Byggherre Felles		
Særmøte - E Føde og barsel - NSA		
Dato/tid: 23.11.2023 07:30	Lokasjon: Forskningsparken	
Ansvarlig Elisabeth Sogstad Grannes		Klassifiseringskode
Beskrivelse Særmøte for avklaring av utstyr i enkeltrom		Neste møte i serien

001 <input type="checkbox"/>	<p>Agenda</p> <ul style="list-style-type: none"> - Endringer i plan for plan 3, føde og plan 4 og 5, barsel - Rettelser/inns spill til RFP og utstyrs lister som var sendt ut på forhånd. <p>WFL-51357: Særmøte - E Føde og barsel - NSA</p>																																													
002 <input type="checkbox"/>	<p>Deltakere</p> <p>Se vedlagt fil for deltagere i møtet.</p> <p>Gruppe E - Føde og barsel, fødeobs., føde- og gynmottak og føde/gynpol.</p>

Gruppe E - Føde og barsel, fødeobs., føde- og gynmottak og føde/gynpol.

Plassering /romløsning legemiddelnisje - forslag

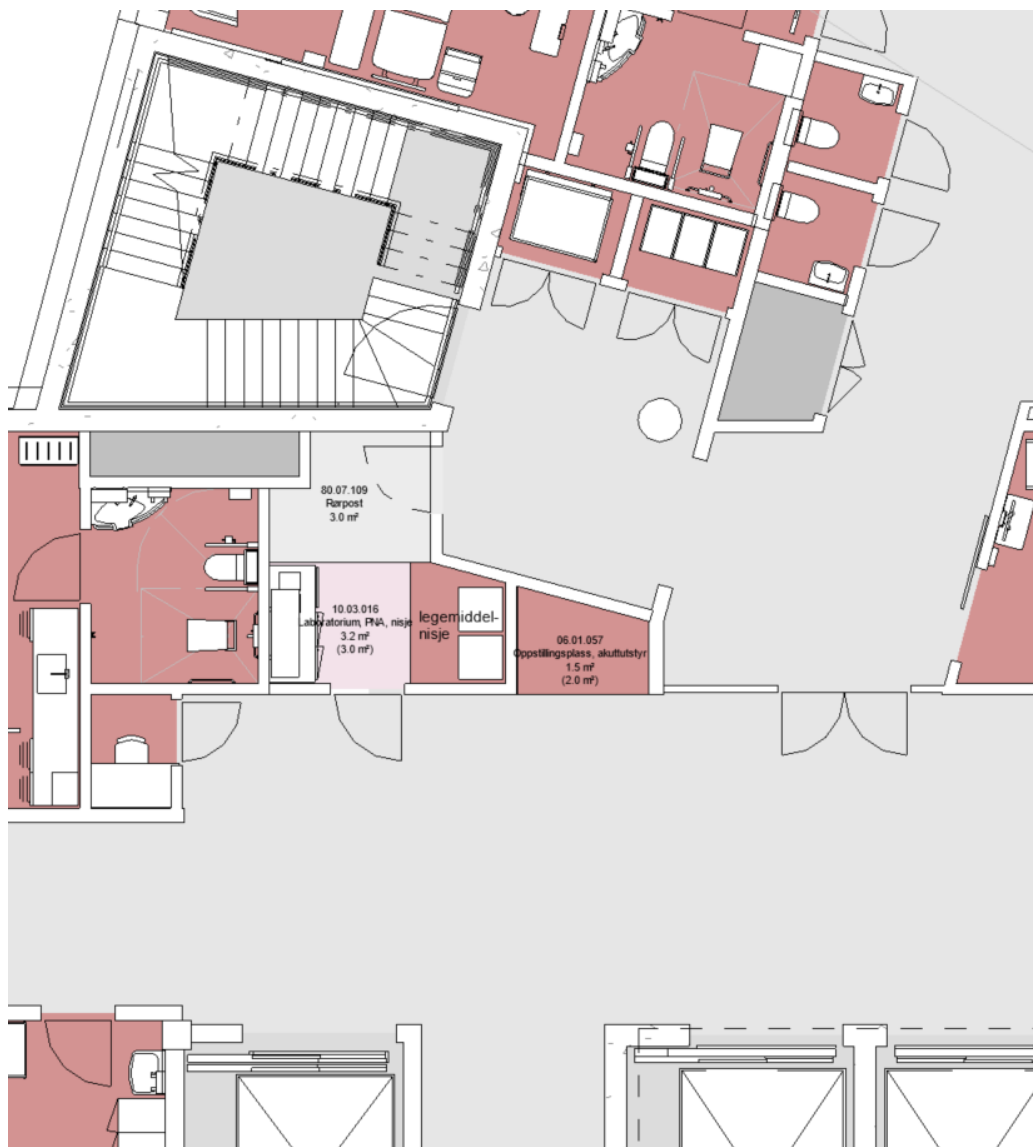
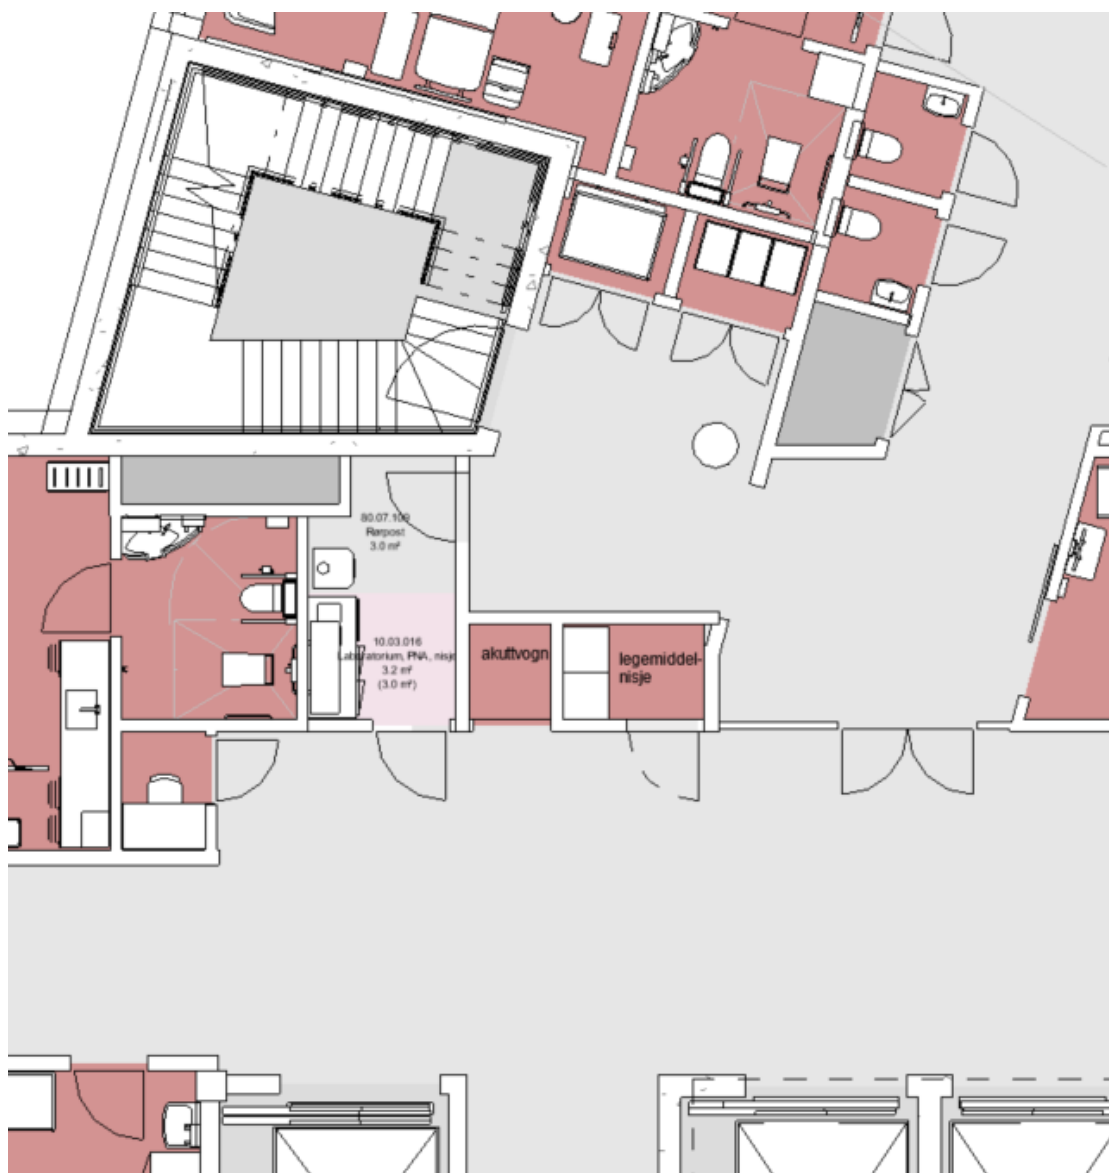
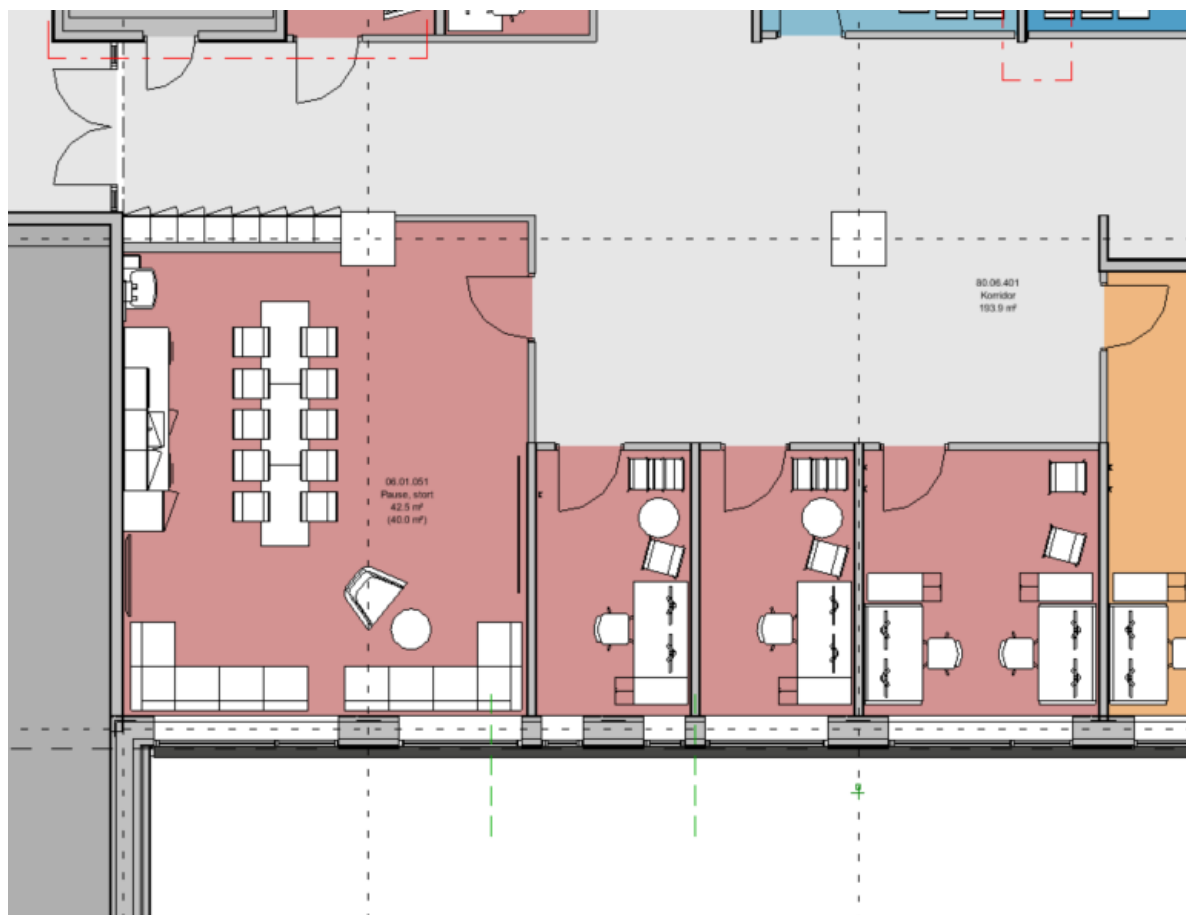
Legemidler

ARK avklarer med brannrådgiver om det er mulig å legge nisje for legemidler i åpen nisje.

Bestykning av legemiddelnisje

Nye OUS avklarer hvordan legemiddelnisjen med to moduler skal bestykkes (kjøleskap, høyskap, benkeplate osv.)

Pga. brannhensyn, så må vi se på en løsning hvor legemiddelnisjen kan lukkes inne.

Hvis åpen løsning ikke lar seg gjøre. Det pågår en prosess med å se på helheten av alle legemiddelnisjer i forhold til dette.

Sendt ut forslag til løsninger 05.12.2023. Prosess pågår for hele somatikkbygget angående evt. åpen løsning (Henriette Steineger)

Det er ønskelig med høyt kjøleskap og benkeskap med overskap. Låsbare hyller i overskap til oppbevaring av narkotika, behov for pc til scanning (Trine Braaten)

Forslag til plassering av veskeskap (verdiskap) utenfor pauserom.

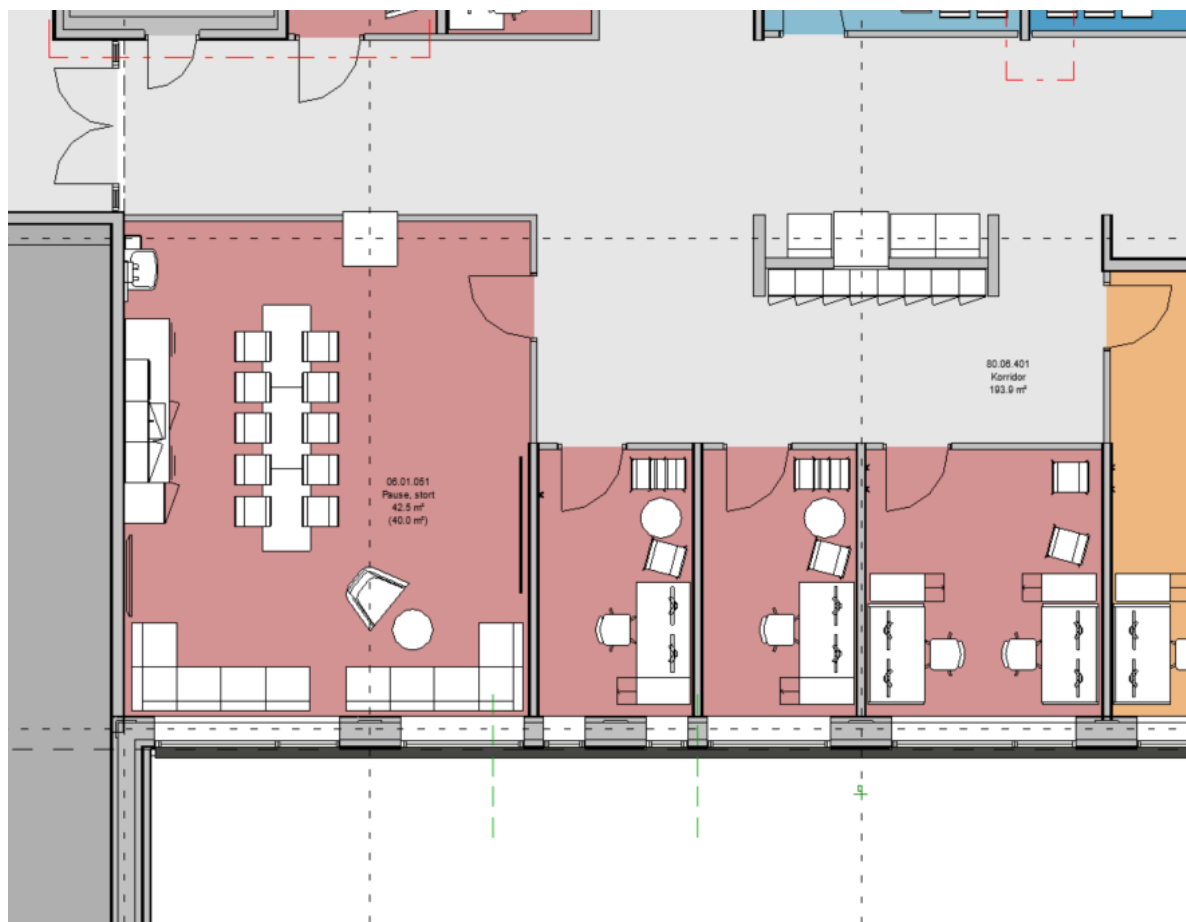
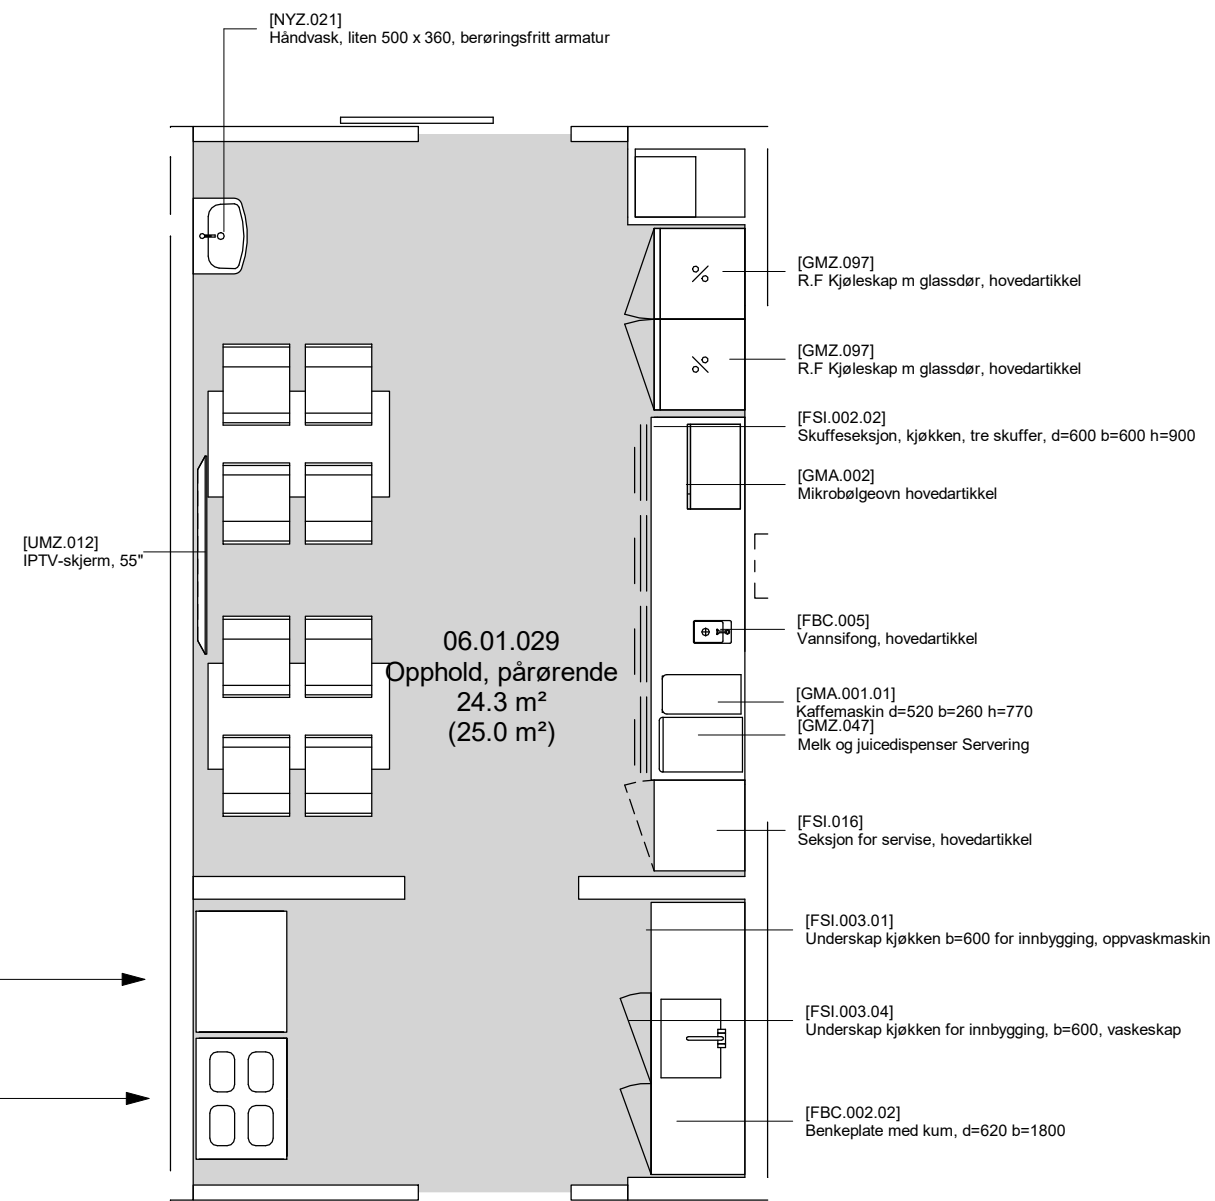
Veskeskap i pauserom

Nye OUS vurderer hvor mange veskeskap det er behov for i føden.

Veskeskap i pauserom

ARK vurderer hvor veskeskap kan innplasseres.

Plassering av veskeskap

OUS vurderer om alternativ 1 eller 2 i vedlagt skisse '231205_NSA Skisse veskeskap.pdf' skal

Veske til ca 40 personer, ønsker ulike størrelser (Trine Braaten)

Forslag til plassering sendt ut 05.12.2023. (Henriette Steineger)

<p>innarbeides. 12 jan 2024 <i>Alternativ 2 er ønskelig for plassering av veskeskap. Om mulig ønskes nisjen for sitteplasser å forlenges noe slik at det blir en enda lengre avskjerming mot kontorene. Det kunne også være ønskelig med noen knagger for yttertøy ved siden av veskeskapene slik at personell/besøkende til grupperommene og simuleringsrommene kan henge av seg yttertøy. (Trine Braaten)</i></p> <p><u>12 jan 2024</u> Trine Braaten frist: 19 jan 2024 Utforming legemiddelnisje OUS vurderer om alternativ 1, 2 eller 3 i vedlagt skisse '231205_NSA Skisse legemiddelnisje.pdf' skal innarbeides. 12 jan 2024 <i>Alternativ 1 er ønsket løsning (Trine Braaten)</i></p>
004 <input type="checkbox"/>	<p>06.01.129 Opphold, pårørende Kommentarer til rommet er oppsummert i aksjon til ARK (utstyrslisten oppdateres etter romskisse som ble vist i møtet og aksjon under).</p> <p>06.01.029 - Opphold pårørende - Oppdatert etter særmøte.pdf VS Vs Oppdater skjema - Opphold pårørende.eml</p> <p><u>23 nov 2023</u> Henriette Steineger frist: 05 des 2023 Bestykning og utforming Behov for: - 2 stk. mikroovner i ren sone - 2 stk. rack til skittent servise i uren sone</p> <p>Ønsker: - Glassvegg mot korridor - Ren sone utvides og uren sone minskes - Uren sone skjermes mer fra oppholdssonen 06 des 2023 <i>Tegning sendt ut 24.11.2023 (Henriette Steineger)</i></p> <p><u>20 des 2023</u> Utforming av oppholdsrom for pårørende OUS v/kjøkkensjef Vidar Arnesen har vurdert oppdatert skisse for opphold, pårørende og vurderer ny skisse som god. Se vedlagt e-post.</p>

Planutsnitt 06.01.029 Opphold pårørende

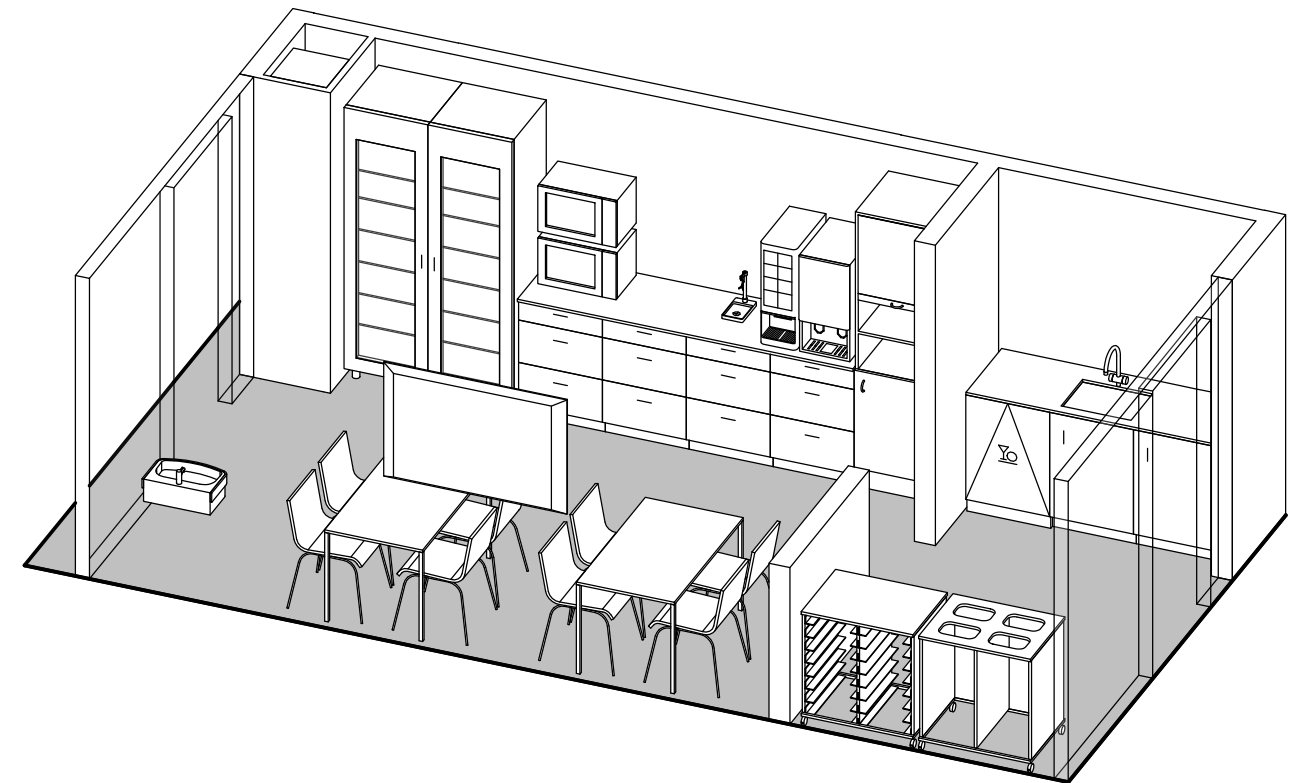
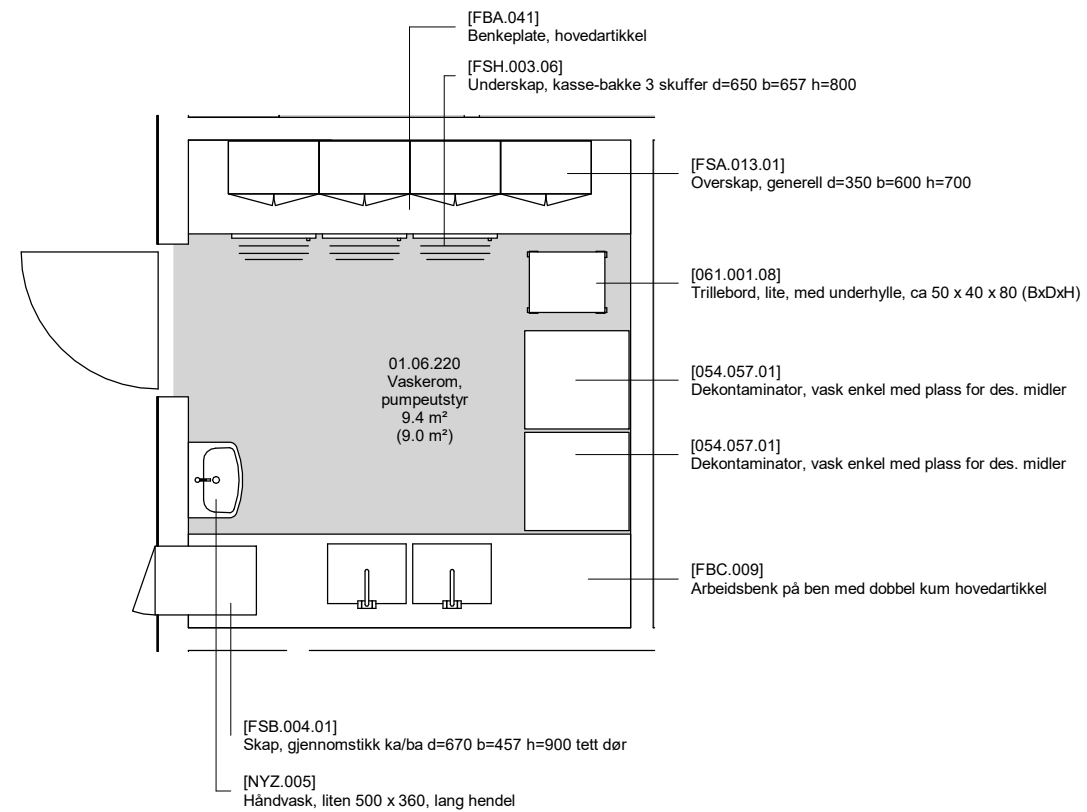
Synes det ser bra ut
Kun viktig at det blir 1000W micro og storkjøkken oppvask under benk

Kan du se på denne skissen på føde plan 3. det er her vi har spilt inn behov for mer utstyr og mer skjermet sone for oppvask.

Planutsnitt 01.06.220 Vaskerom pumpeutstyr

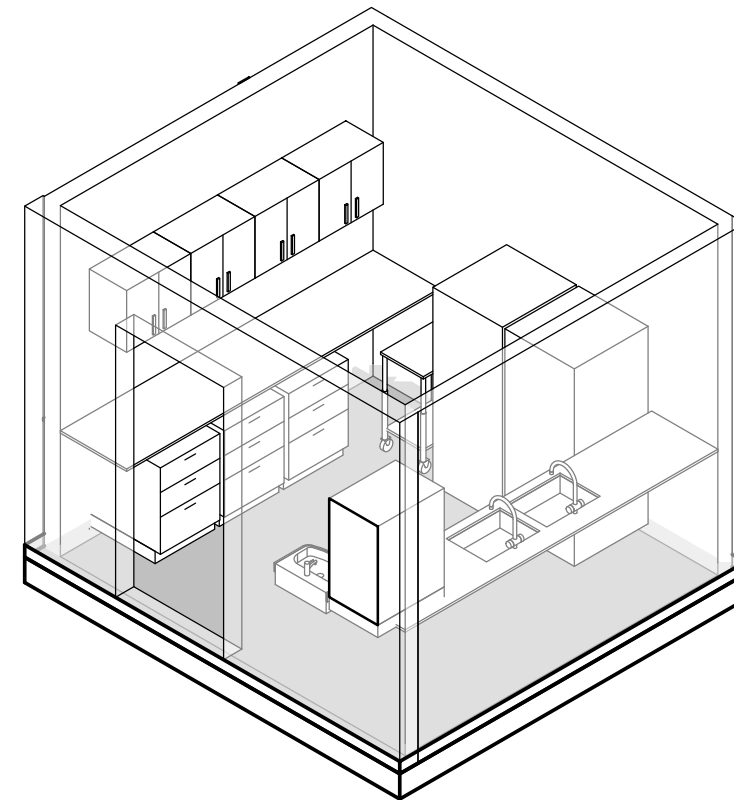
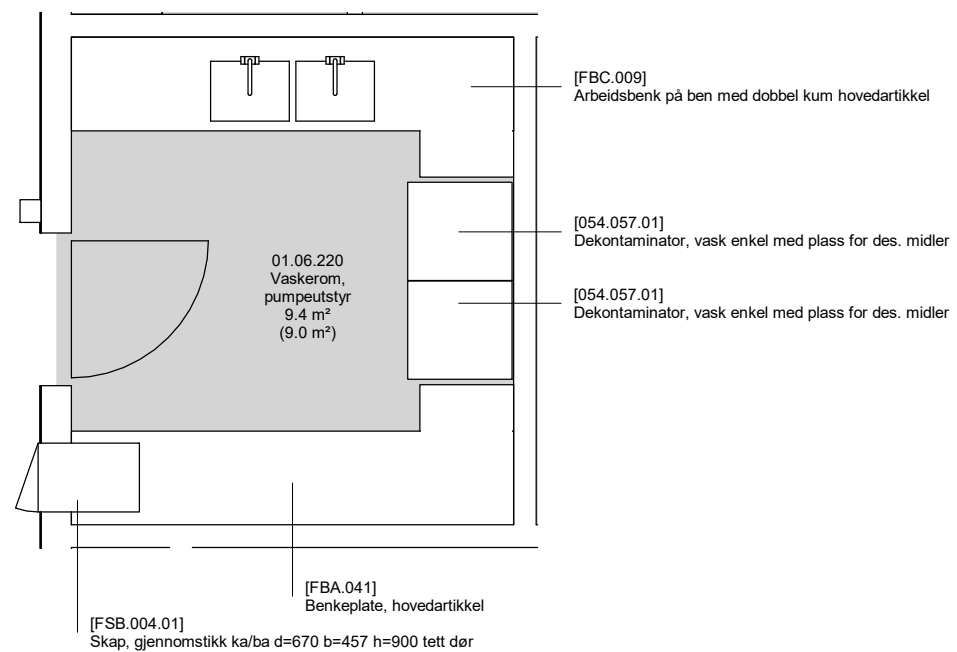
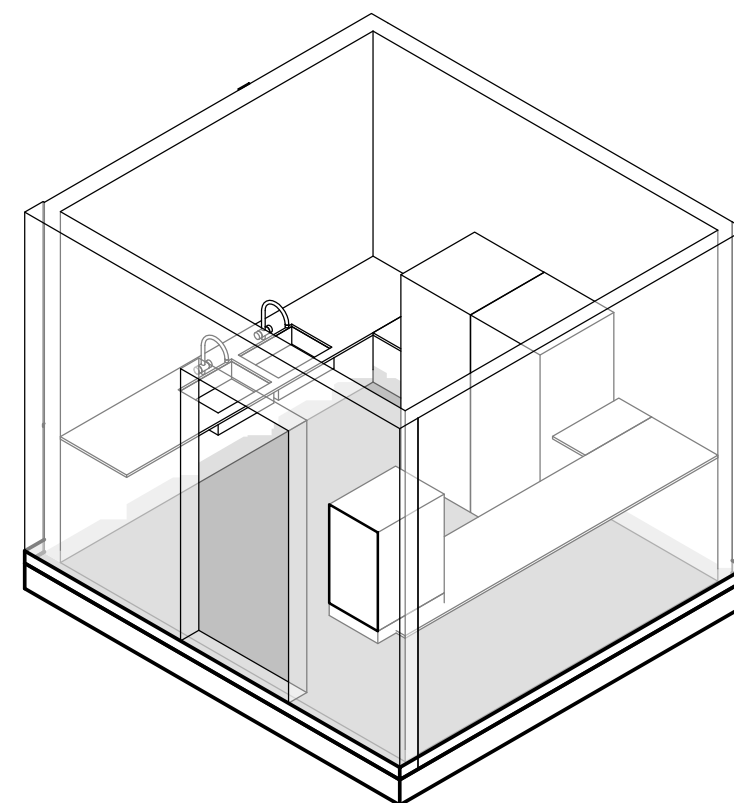
Det er ønskelig at rommet har en tydelig inndeling i ren og uren sone. Gjennomstikkskap for urent pumpeutstyr ønskes på samme side som uren benk med to kummer. Vaskemaskinene plasseres som inntegnet på skissen og ren side innredes med arbeidsbenk med skuffeseksjoner under. Håndvasken ønskes så nær inngangen som mulig. Det er behov for overskap langs hele den rene siden av rommet. Ett trillebord for transport av rent pumpeutstyr ønskes plassert på siden av vaskemaskinene.
